SERVICE INFO – FAG 0033

Vizualne razlike – ABS prstenovi

Različita izvedba ABS prstena za staru i novu izvedbu prirubnice

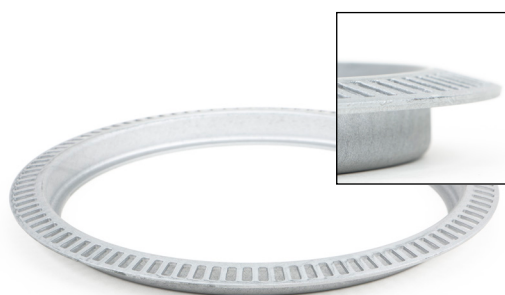
DAF u kombinaciji s RIU ležajevima 566283.01.H195 koristi dvije različite izvedbe prirubnice.

Pritom svaka prirubnica ima svoju zasebnu, pripadajuću izvedbu ABS prstena. Ukoliko je potrebna zamjena ABS prstena, prilikom odabira novog dijela potrebno je voditi računa o vizualnim razlikama između prstena za staru odnosno novu izvedbu prirubnice.

Kataloški broj 434 0579 10 odgovara za novu izvedbu prirubnice

Kataloški broj 434 0580 10 odgovara za staru izvedbu prirubnice
